東海第二発電所 敷地周辺及び近傍の地質・地質構造について (コメント回答)

平成28年5月27日
日本原子力発電株式会社

コメント及び回答の骨子一覧(敷地周辺及び近傍の地質・地質構造について)

当該地点の地質層序と形成年代

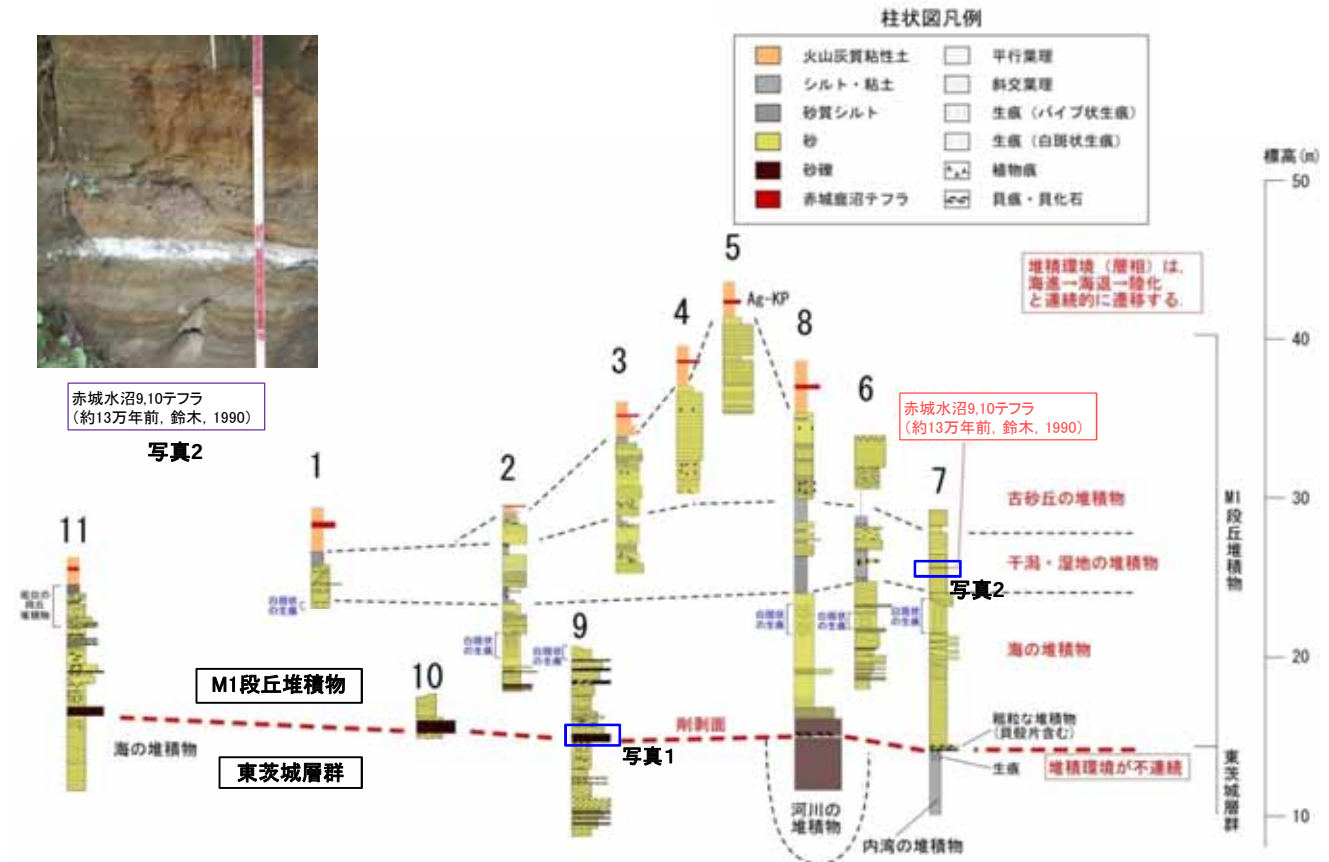
コメント		回答骨子	該当頁
1	赤城水沼9,10テフラの降灰年代について、東茨城台地の地質層序との整合性も踏まえて、説明すること。 (第334回審査会合、平成28年2月26日)	- 文献調査結果によれば、赤城水沼9、10(MzP-9・10)は、テフラ分析の結果等から、箱根吉沢下部6～8(KP-6～8)とほぼ同時期の降灰とされている。KP-6及びKP-8の降灰年代はフィッショントラック年代測定結果から約13万年前と評価されている。 - KP-6～8は、東京・横浜地域で下末吉段丘堆積物の上位に堆積した風成ローム層下部に確認されていることから、MIS5eのピーク(最新の知見では約12.3万前)直後の海退期(約12万年前)に降灰したものと判断される。 - 一方、MzP-9・10についても、M1段丘堆積物の海成層の上位の堆積物(海退期の堆積物)中に確認されていることから、KP-6～8と同時期に降灰したものと評価することは、層序的にも矛盾はない。	12頁
2	東茨城台地周辺の段丘堆積物の形成年代等の検討にあたっては、山元(2013)等の最新の知見も踏まえて、説明すること。 (第334回審査会合、平成28年2月26日)	山元(2013)は、東茨城台地に分布する更新統の層序について、海水準変動に関連付けた地層区分及びテフラの対比により検討を行った。これらについて、当社の段丘面区分の年代対比との間に矛盾はない。	13頁
3	5万分の1図幅「磯浜」「那珂湊」に記載のある大谷川沿いの非構造性の小断層について説明すると共に、その地域の地質断層についても説明すること。 (第334回審査会合、平成28年2月26日)	地質図幅に記載されている涸沼周辺の非構造性の表層滑落については、追加の地表地質調査も実施し、いずれも非構造性の表層滑落であることを確認した。 - 涸沼周辺の段丘崖に認められる断層は、正断層センスであり、走向はいずれも段丘崖の方向と調和的である。 - 断層の延長方向に分布するM1段丘面にリニアメントは判読されない。 「5万分の1地質図幅「那珂湊」(1972)」に示されている断層については、活構造であることを指摘している文献はなく、また当社の地形判読結果からも当該付近には変動地形が認められないことから、当該断層は活構造ではないと判断される。 なお、敷地近傍及び周辺の地質・地質構造の評価にあたっては、刊行されている5万分の1地質図幅や20万分の1地質図幅等の資料については全て文献調査の対象としている。	18～26頁

- ・文献調査結果によれば、赤城水沼9, 10(MzP-9・10)は、テフラ分析の結果等から、箱根吉沢下部6～8(K_P-6～8)とほぼ同時期の降灰とされている。K_P-6及びK_P-8の降灰年代はフィッション・トラック年代測定結果から約13万年前と評価されている。
- ・K_P-6～8は、東京・横浜地域で下末吉段丘堆積物の上位に堆積した風成ローム層下部に確認されていることから、MIS5eのピーク(最新の知見では約12.3万前)直後の海退期(約12万年前)に降灰したものと判断される。
- ・一方、MzP-9・10についても、M1段丘堆積物の海成層の上位の堆積物(海退期の堆積物)中に確認されていることから、K_P-6～8と同時期に降灰したものと評価することは、層序的にも矛盾はない。

F11, F12, F13断層の評価

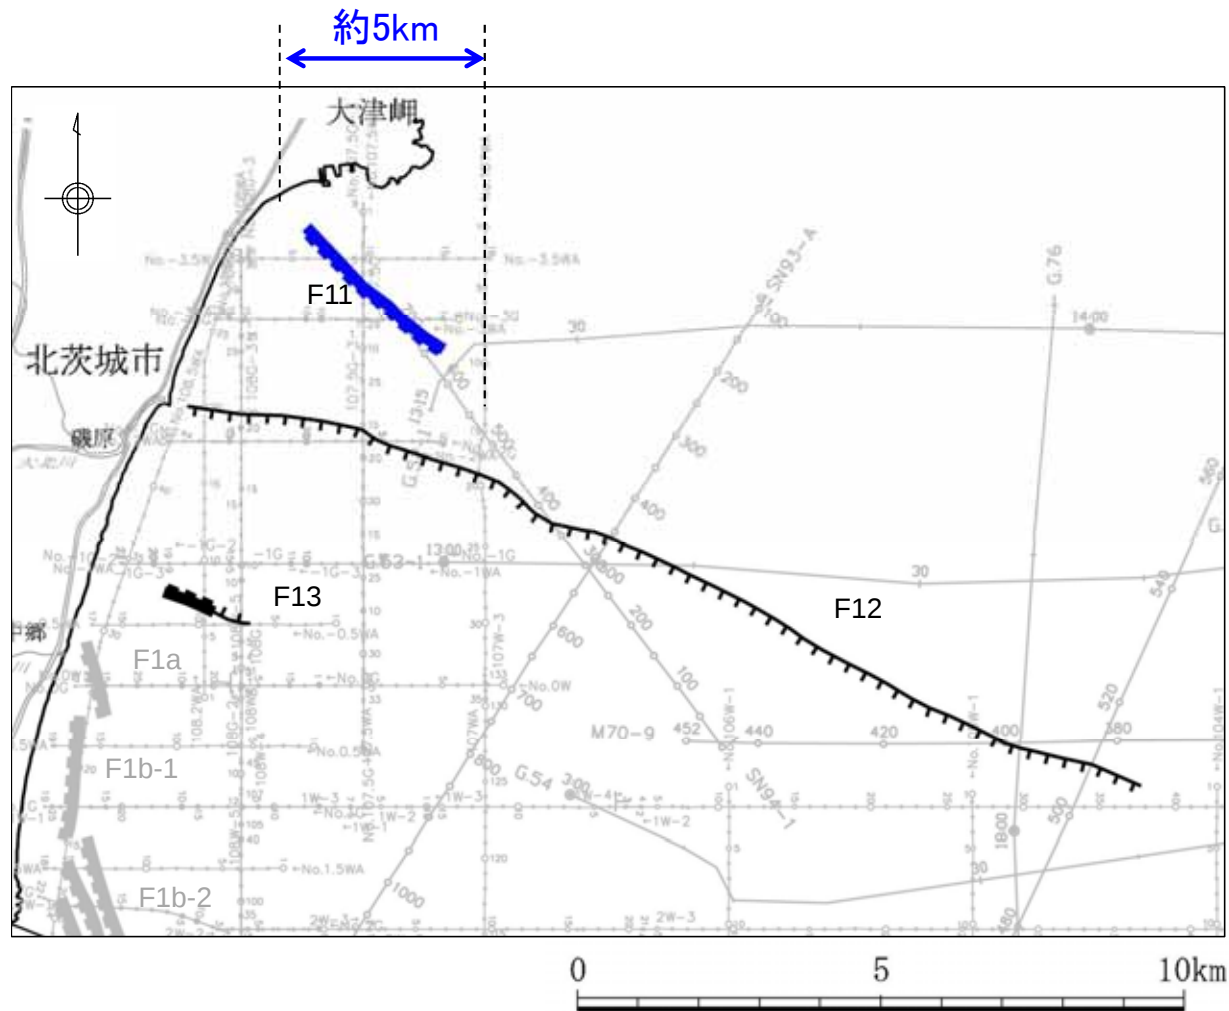
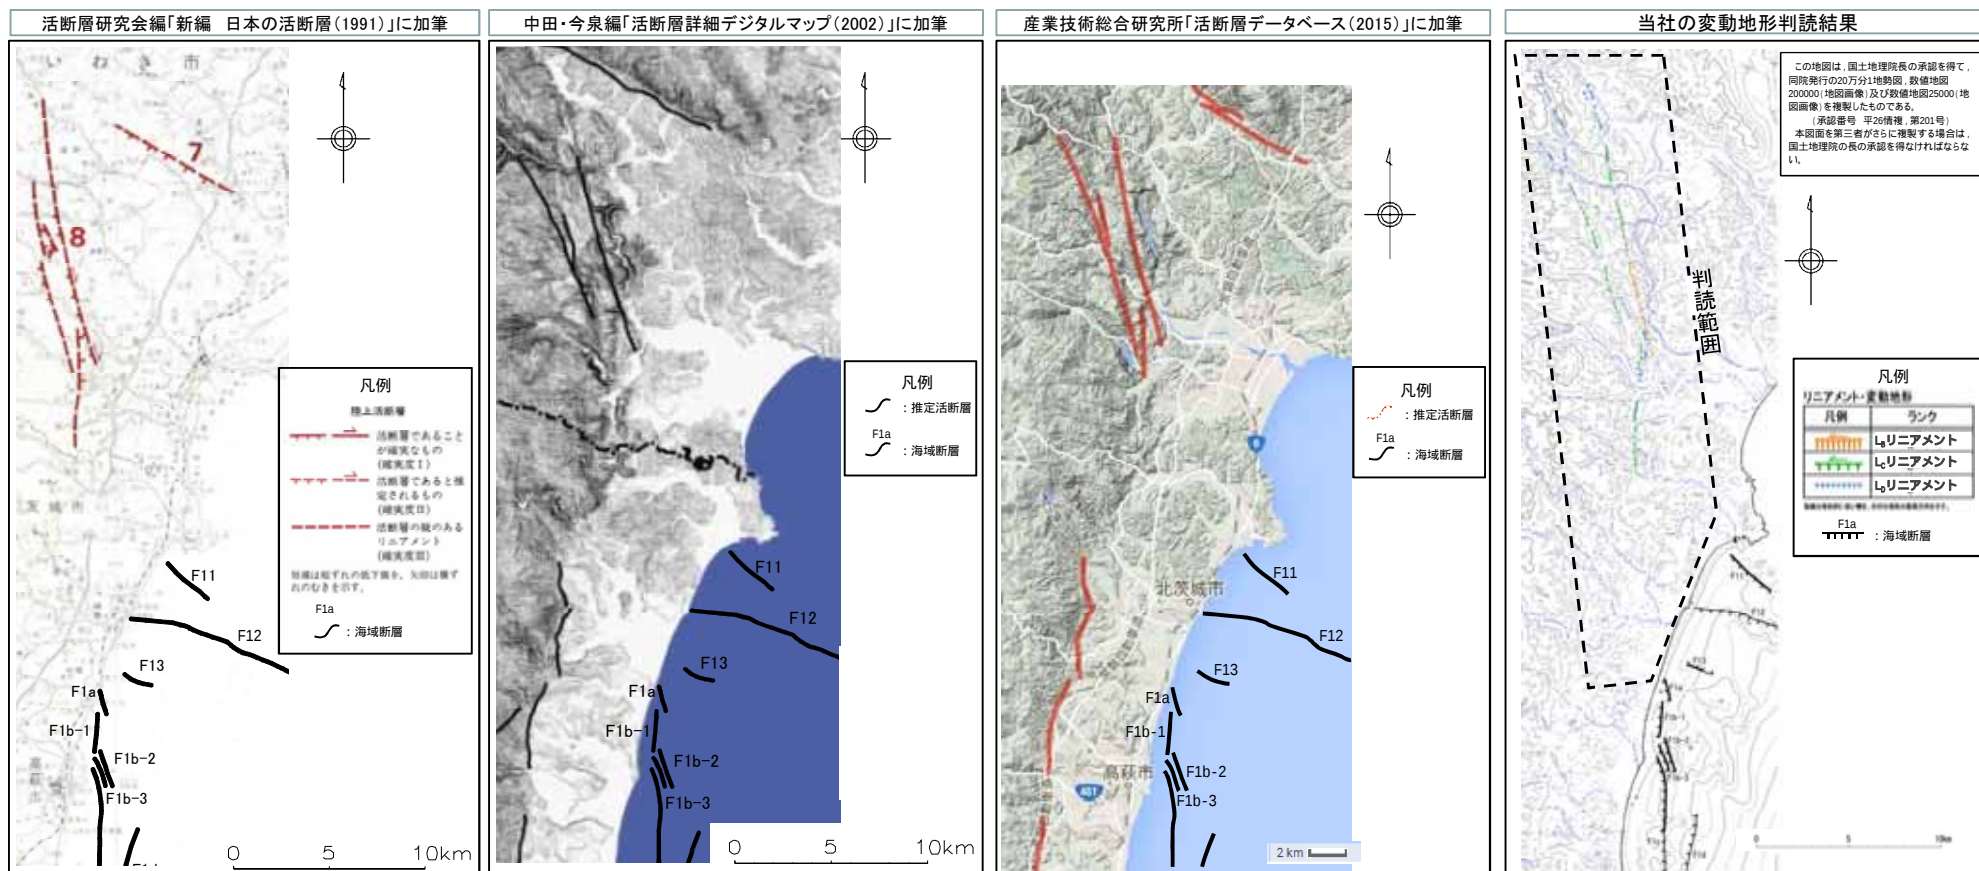
コメント		回答骨子	該当 頁
4	海域断層のグループ化について、その必要性を踏まえて再検討すること。 (第334回審査会合, 平成28年2月26日)	敷地周辺海域の断層等については、位置、走向、落下方向、形態等の性状が類似するものをグループ化した上で評価をしていたが、断層の活動時期の評価にあたっては、必ずしもグループ化を行う必要はないことから、各断層毎に活動時期等の評価を記載することとした。 なお、F11断層については、F12断層と同様の走向で近接していること、陸域にリニアメントは判読されないこと等から、F12断層と活動時期が同じであると考えられる。しかしながら、後期更新世の地層との関係を直接確認できないことから、安全側に活動性を評価することとする。	31～ 43頁

【 F11断層】

上載地層で後期更新世以降の活動が否定できない。

- F12 断層と同様の走向で近接していること、陸域にリニアメントは判読されないこと等から、F12断層と活動時期が同じであると考えられる。
- しかしながら、後期更新世の地層との関係を直接確認できないことから、安全側に活動性を評価することとする。

F1断層, 北方陸域の断層及び塩ノ平地震断層の同時活動性の評価

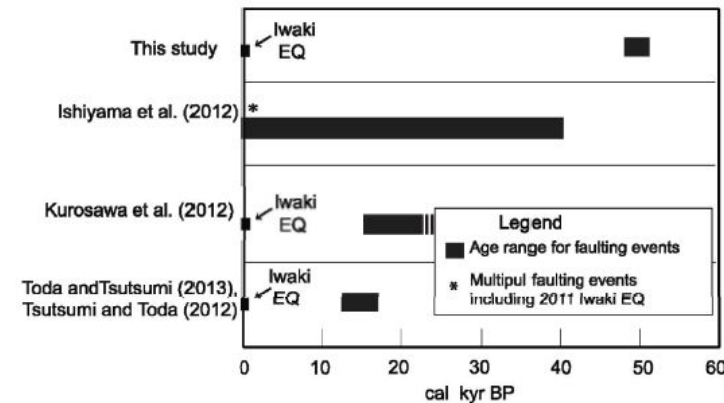
コメント		回答骨子	該当 頁
5	F1断層と北方域断層の同時活動性における塩ノ平地震断層の取り扱いについて検討すること。 （第334回審査会合，平成28年2月26日）	F1断層と北方陸域の断層に加え，塩ノ平地震断層も含めた同時活動性については，塩ノ平地震断層が既に応力解放されているため，これらの断層が同時活動する可能性は極めて低いものと判断される。 しかしながら，断層の走向・傾斜の類似性等も勘案し，安全側に評価する方針とし，これらの断層の同時活動を考慮することとした。	47頁
6	「5万分の1地質図幅「竹貫」(1973)」に記載されている馬場平断層について説明すること。 （第334回審査会合，平成28年2月26日）	「新編 日本の活断層(1991)」において，井戸沢断層の北方約9km(塩ノ平地震断層の北方約6km)に長さ約4kmの确实度Ⅲのリニアメントが指摘されているが，活動性や性状の記載はない。また「新編 日本の活断層(1991)」以外に活構造を指摘する文献はない。 「5万分の1地質図幅「竹貫」(1973)」では，当該リニアメント位置に馬場平断層が記載されており本断層の南方延長は「大風断層で一たん切られて西に転移する」とされている。大風断層については，活構造を指摘する文献はない。 「20万分の1地質図幅「白河」(2007)」及び「50万分の1活構造図「新潟」(1984)」では馬場平断層は記載されていない。	73～ 74頁

「塩ノ平断層」の「活動履歴」、「単位変位量」も踏まえて総合的に判断した結果、「塩ノ平断層と隣接する北方陸域の断層及びF1断層」の同時活動する可能性は極めて低いものと判断される。

しかしながら、断層の走向・傾斜の類似性等も勘案し、安全側に評価する方針とし、これらの断層の同時活動を考慮することとした。
